service bulletin

N° 33-17

Changement de bougie d'allumage - 225

Mercury 1994 225

NGK BP8H-N-10 Spark
Fiche

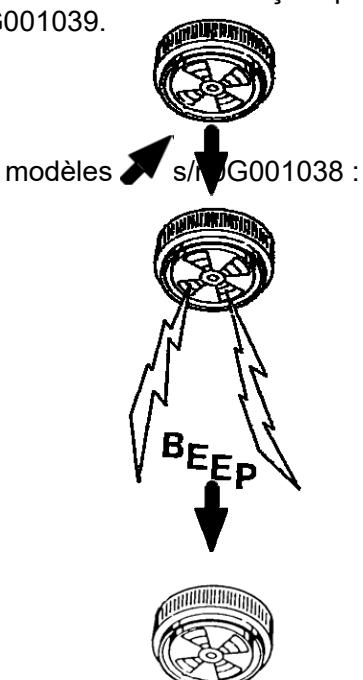
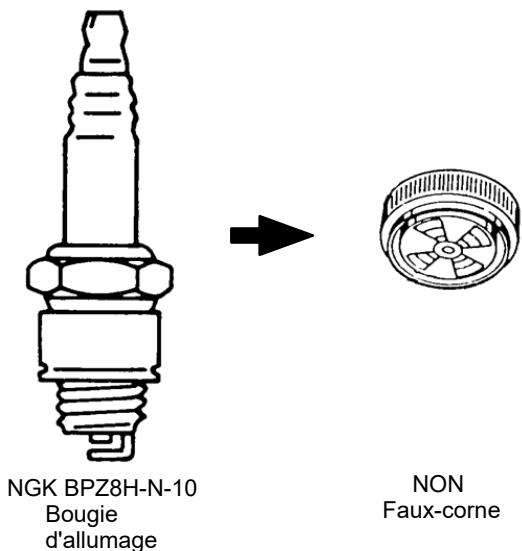
Les moteurs hors-bord portant les numéros de série indiqués sont équipés de bougies NGK BP8H-N-10. Il est possible que les bougies d'allumage provoquent des interférences de fréquence radio (RFI) qui pourraient faire sonner le klaxon de façon intermittente, même si les systèmes fonctionnent correctement. Ni le voyant "TEMP" ni le voyant "OIL" ne s'allument. Pour corriger le son d'un faux avertisseur sonore, installez des bougies d'allumage à inducteur NGK BPZ8H-N-10. Ces bougies d'allumage à induction sont installées dans 225 modèles commençant par le numéro de série 0G001039.

Faux-
cornet
intermittent
possible

NON
Faux-corne

Installer des bougies BPZ8H-N-10 dans 225
s/n 0D280813 thru 0G001038:

- avant la livraison au client ou
- si une plainte est reçue concernant un faux avertisseur sonore.

Qté. 6 p/n 33-816837--2 NGK
Bougie d'allumage BPZ8H-N-10.
